Oggetto: **[ID: 7398]:** Progetto di un impianto fotovoltaico a terra della potenza di 16,99 MW e delle relative opere di connessione, ubicato nel Comune di Tursi (MT), il Località Caprarico Vallo.

Richiesta di pronuncia sulla compatibilità ambientale ai sensi dell'art. 23, D.Lgs. 152/2006.
Proponente: Solar Project Farm S.r.l.

Parere tecnico-istruttorio.

Figura 6 - stralcio Elaborato SPF_INT_10 "Carta dei Vincoli e delle interferenze"

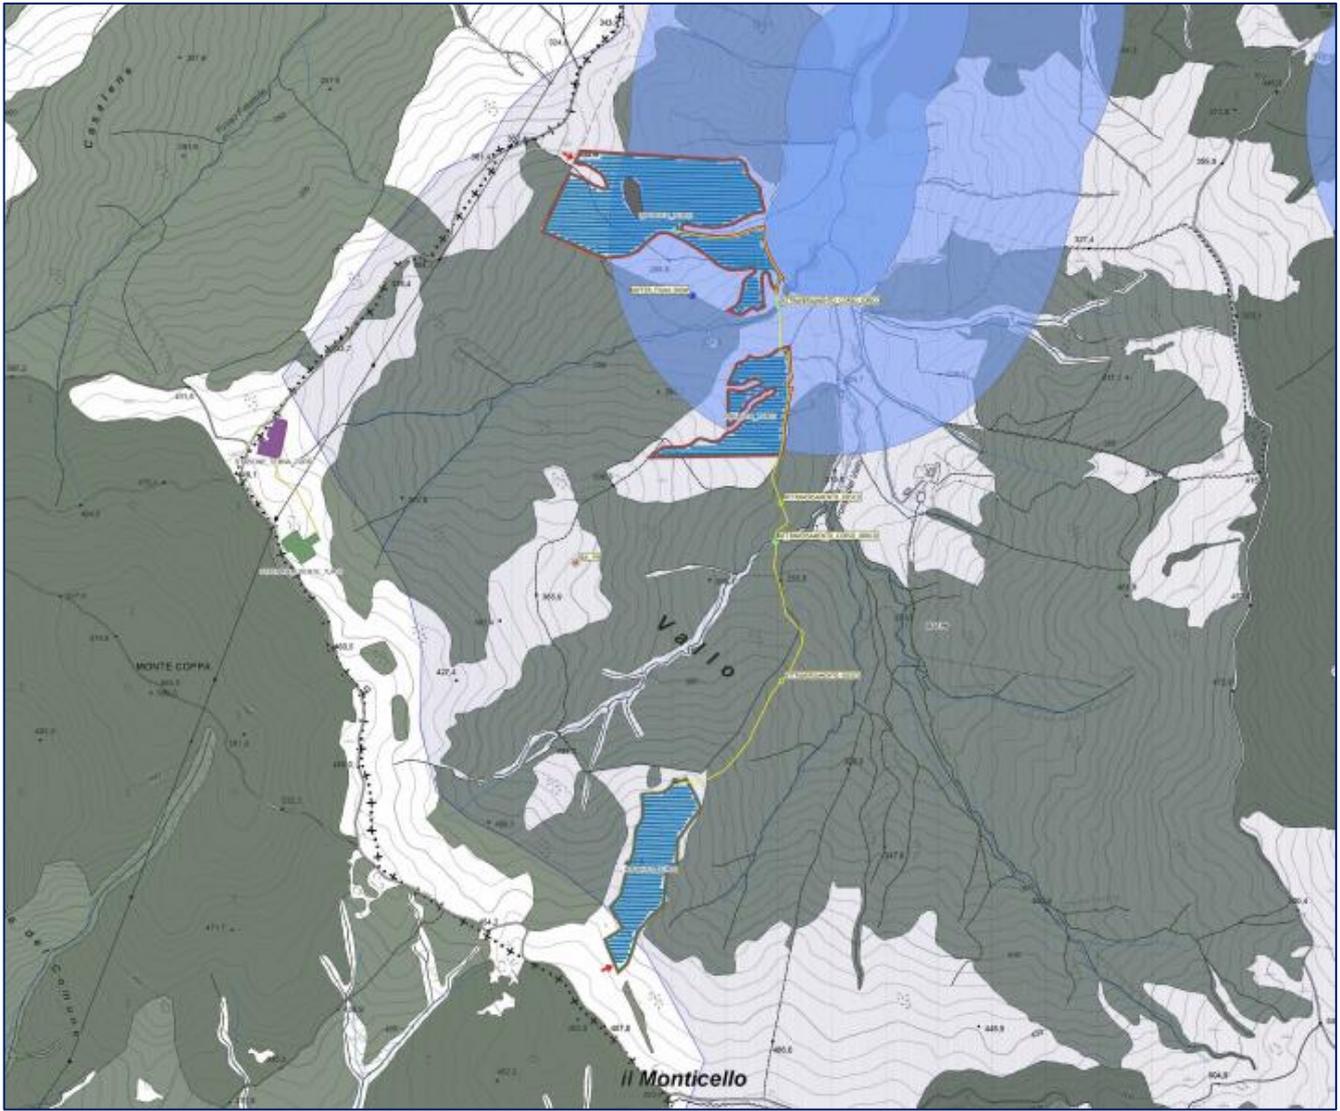
- 300 m dal “Fosso del Vallo”, diramazione del fiume Agri, tutelato dal Regio Decreto 20/05/1900 n. 2943 in GU n.199 del 28/08/1900;

- BP142c_245 "Fosso del Vallo", diramazione del fiume Agri, tutelato dal Regio Decreto 20/05/1900 n. 2943 in GU n.199 del 28/08/1900 poiché non rispetta il buffer di 500 mt previsto dalla L.R. 54/2015 per i fiumi e i torrenti;

Figura 7 - stralcio Elaborato SPF_INT_9 "Relazione Paesaggistica"

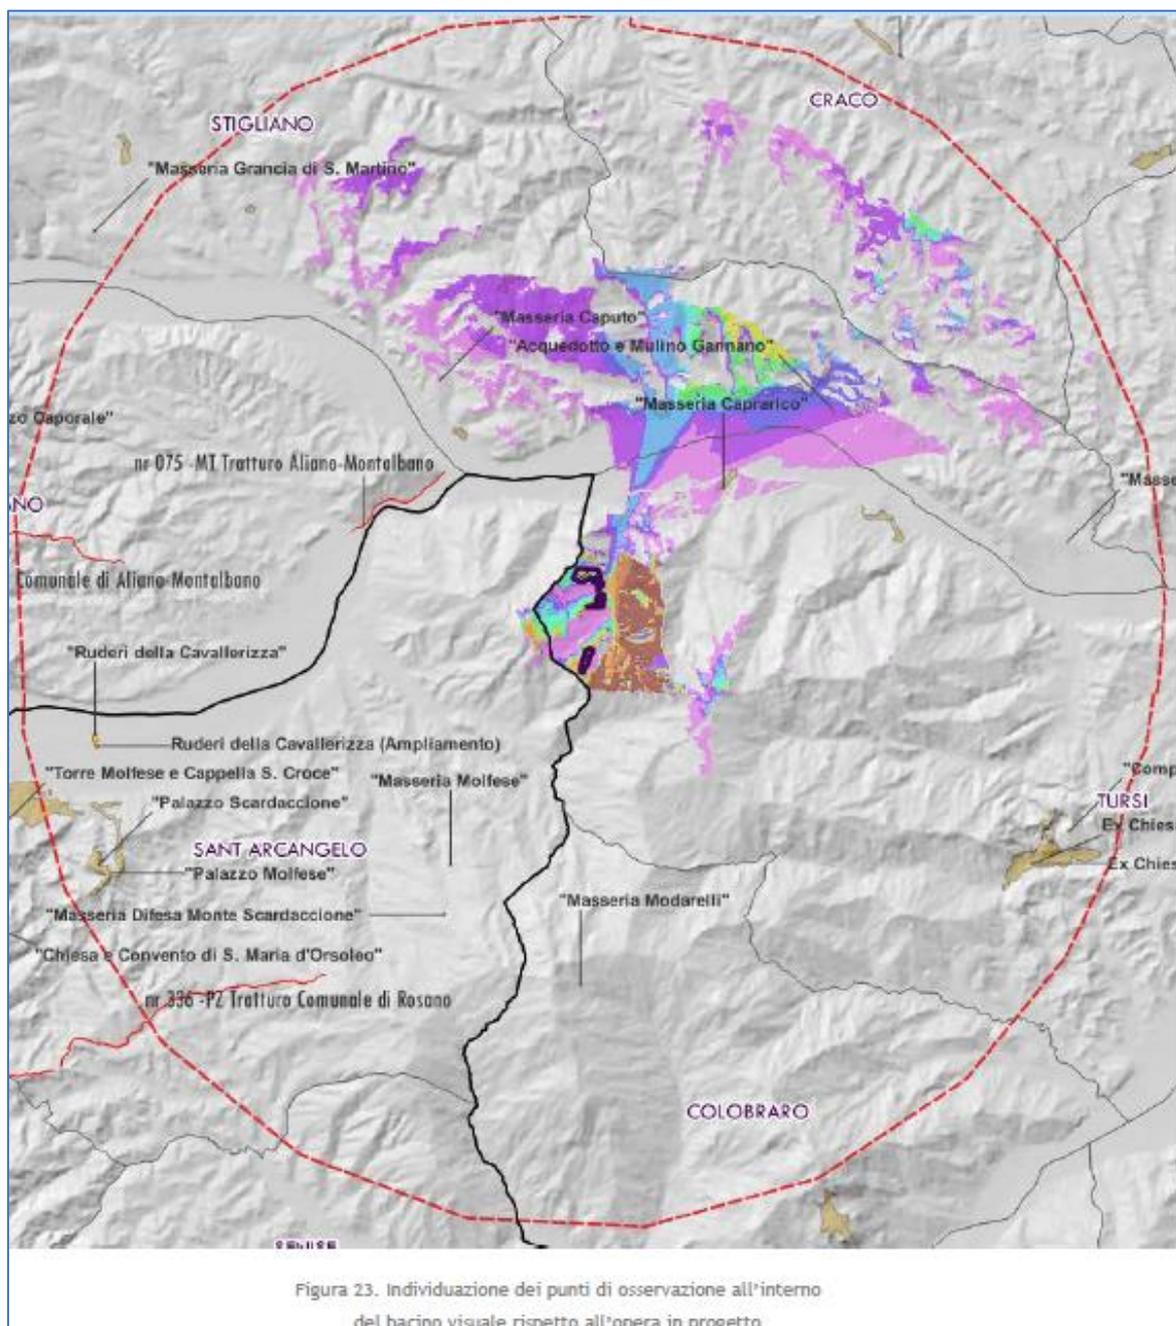
- (i) Dagli elaborati caricati sul sito del MiTe si evince che non è stato redatto uno studio di intervisibilità tra l'impianto e i beni ricadenti nell'area. Sono infatti assenti elaborati sia di inquadramento territoriale generale che di dettaglio e, di conseguenza, non è possibile determinare l'impatto che l'impianto avrà sui beni tutelati ricadenti nel buffer dei 5 km. Inoltre non sono stati effettuati studi per stabilire le relazioni di impatto visivo con gli immobili tutelati precedentemente elencati e con la Rabatana di Tursi, quartiere medievale di origine arabo normanna, edificato su un pianoro dominante il paese moderno e l'intero territorio circostante, che costituisce un'emergenza architettonica ed urbanistica di importante valore storico ed architettonico;

VISTO lo studio di intervisibilità prodotto all'interno della "Relazione Paesaggistica" (SPF_INT9) e nell'Elaborato SPF_INT 4 "Analisi della visibilità dei punti percettivi "sensibili" e/o di belvedere" che non ha tenuto conto, in maniera esaustiva, del sistema del patrimonio culturale (beni paesaggistici, beni architettonici e beni archeologici), del patrimonio con valore storico non tutelato caratterizzante l'area interessata dall'intervento e dei principali luoghi di fruizione, anche prossimi all'impianto e che risulta privo di fotoinserti *ante e post operam*.

Figura 11 - Elaborazione SS-PNRR - Impianti in esercizio e in procedura di valutazione VIA prossimi all'impianto proposto

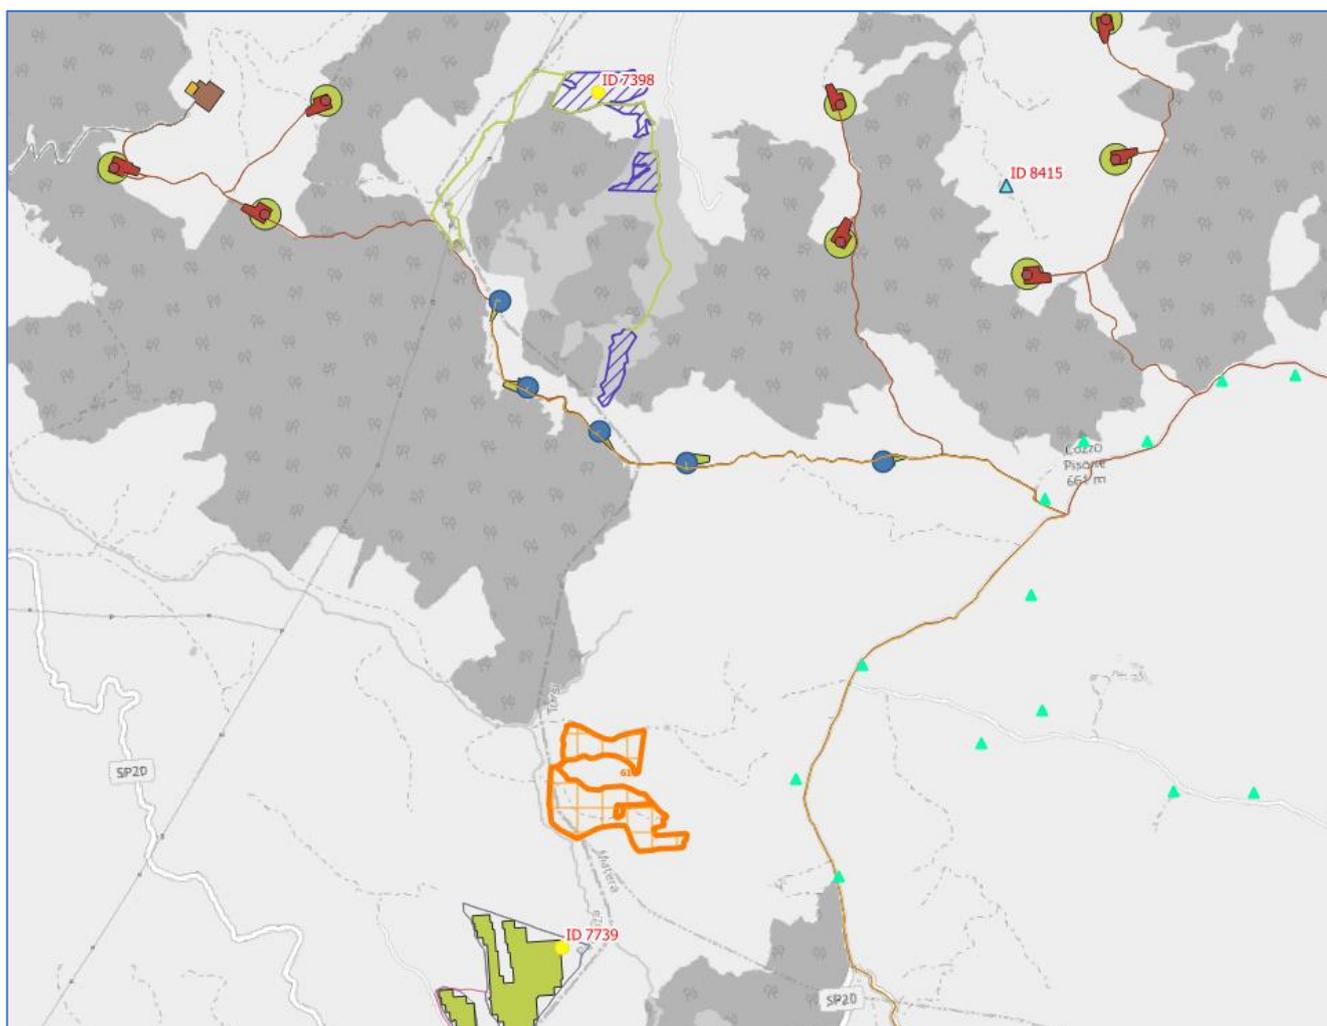
Nell'area in esame non ci sono impianti autorizzati ma solo in fase di autorizzazione (istanza procedimento di V.I.A.), mentre risulta assente la connessione alla RTN ("futura"):

Figura 12 - stralcio elaborato SPF_INT 15_a1 "Carta dei siti noti (Catalogo Mosi)"

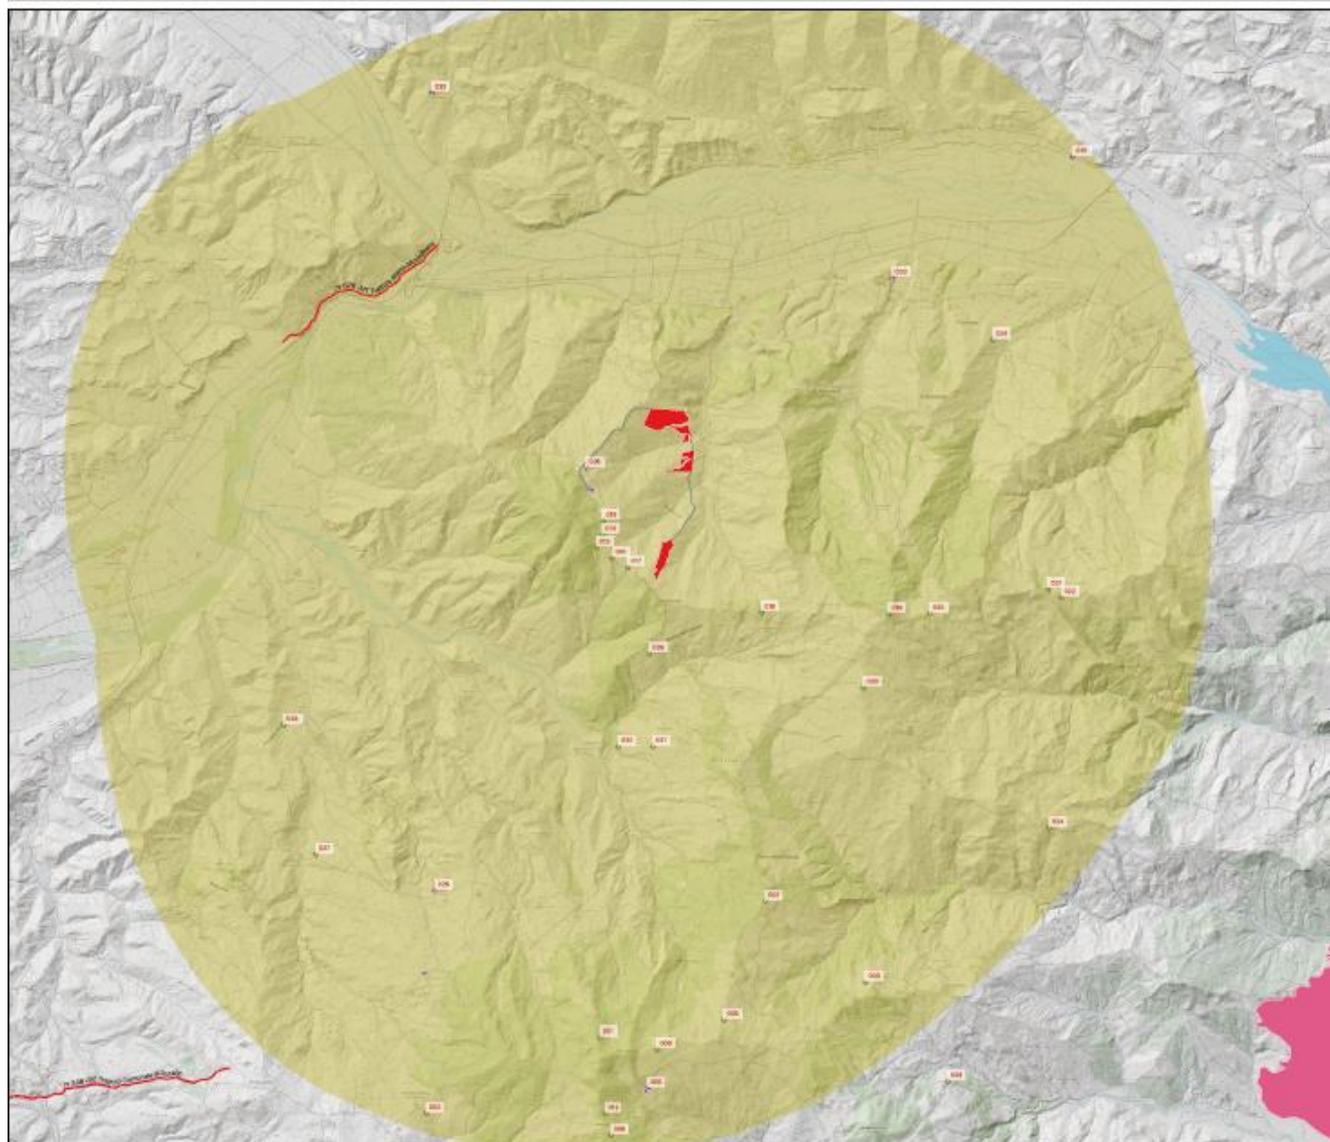
Alla luce di quanto noto nell’area e di quanto sopra esposto, il rischio archeologico rispetto alle opere previste può essere valutato ben più alto di quello esplicitato nella documentazione archeologica allegata al progetto (“rischio basso”). Nonostante le presenze individuate e le favorevoli caratteristiche fisiche dell’areale attestino una consistente e agevole frequentazione dell’area fin dall’antichità, nell’analisi della valutazione prodotta si riscontrano incongruenze in merito alla valutazione del potenziale e del rischio archeologico (p. 21: *“L’analisi del potenziale archeologico esposta nelle considerazioni precedenti, permette di definire per la totalità delle aree interessate dal progetto un grado di Rischio Archeologico Basso”*. “Rischio archeologico medio” in corrispondenza della Stazione Elettrica,

- il territorio del Comune di Tursi è riconosciuto nella L.R. n 54/2015 come comparto di interesse archeologico, *la chora di Policoro*, ricco di rinvenimenti e testimonianze sia indigene che greco-coloniali, classificata come “area non idonea” alla installazione di impianti FER;
- il progetto interessa un’area dall’**alto potenziale archeologico** (contrariamente a quanto valutato dal proponente nella relazione archeologica) determinato dal cospicuo numero di siti archeologici noti nell’areale di indagine (ne sono stati segnalati n. 35);

- nell'area interessata dall'intervento proposto, caratterizzata da una capillare distribuzione di siti databili tra la Preistoria ed il Medioevo, sono riconoscibili elementi di sopravvivenza viaria antica che, sebbene non sottoposti a specifica disposizione di tutela come il tratturo "Aliano-Montalabano (a circa 3.000 m dall'impianto), sono parte integrante della rete tratturale e rappresentano importanti tracce dell'antropizzazione e dello sfruttamento agropastorale del territorio;
- nel territorio ampio interessato dalla realizzazione dell'impianto risulta particolarmente significativa la Rabatana di Tursi, parte di un complesso sistema di controllo fortificato del territorio che, con le rabatane di Tricarico e Pietrapertosa, costituisce una rete difensivo-territoriale più ampia attualmente oggetto di studio nell'ambito di un progetto regionale legato alla Candidatura UNESCO.
